Mission régionale d'autorité environnementale

**Avis délibéré de la mission régionale
d'autorité environnementale
Hauts-de-France
sur le projet de parc éolien de Beaumont-en-Cambrésis sur la
commune de Beaumont-en-Cambrésis (59)
Étude d'impact V3 du 20 juin 2024**

n°MRAe 2024-8470

Carte de présentation du projet (étude d'impact – page 264)

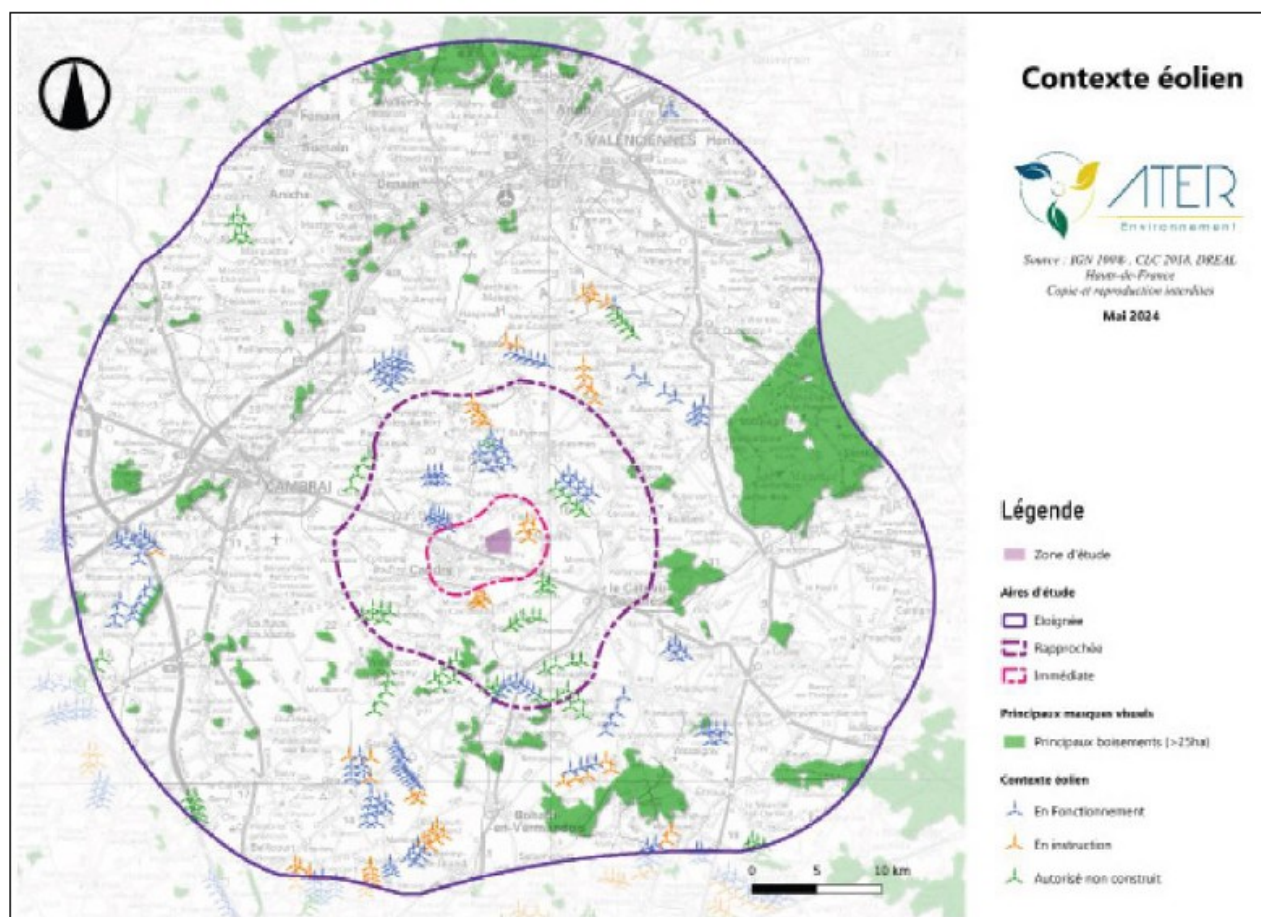
L'avis est rendu sur un projet de deux éoliennes d'une hauteur maximale de 176,5 m et de garde au sol² d'au moins 43,5 mètres, localisées comme indiqué ci-dessous.

Le parc éolien comprend également la création d'un poste de livraison au nord de l'éolienne E2, ainsi que des plateformes de montage, la réalisation et le renforcement de pistes d'accès.

Localisation des enjeux chiroptérologiques

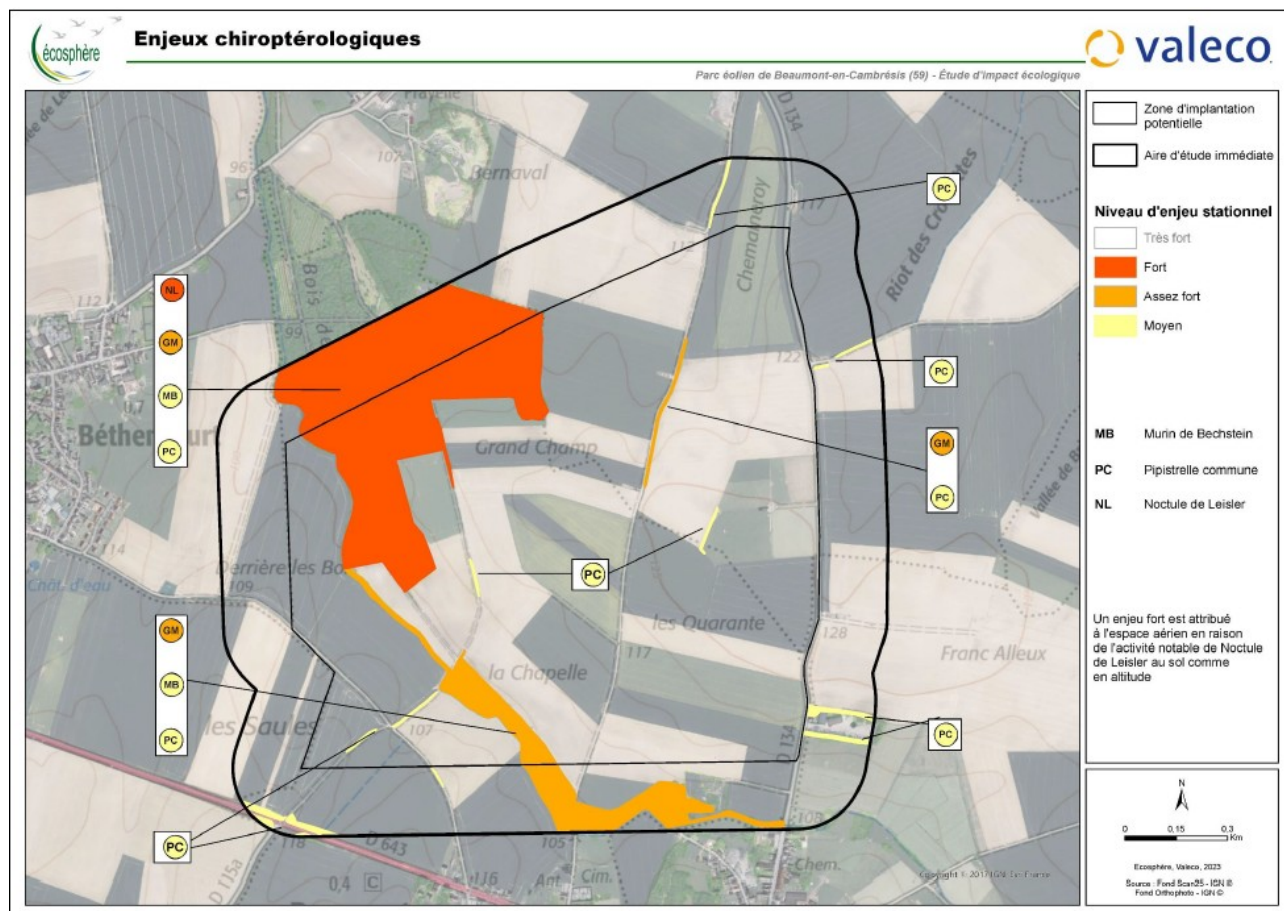
Pour réduire les impacts, le pétitionnaire a fait le choix d'implanter les éoliennes à plus de 200 mètres du Bois de Clermont et des boisements associés. Ce choix entraîne un positionnement des éoliennes à proximité (environ 80 mètres) de haies à enjeux pour la biodiversité. En effet, une route de vol avérée et des enjeux forts pour les chauves-souris ont été localisés au niveau de ces haies

Le projet ne respecte donc pas les recommandations du guide Eurobats¹² qui préconise d'implanter les éoliennes à un minimum de 200 mètres en bout de pale des haies fonctionnelles ou des lisières, afin de réduire la perte d'habitat et les phénomènes de collision ou de barotraumatisme.

- de déplacer les éoliennes à une distance d'au moins 200 mètres en bout de pale des zones importantes pour les chauves-souris (zones de chasse, bois ou haies), conformément au guide Eurobats ;
- de proposer des paramètres d'arrêt des machines après avoir complété les inventaires en période de transit printanier et évalué les enjeux et impacts ;
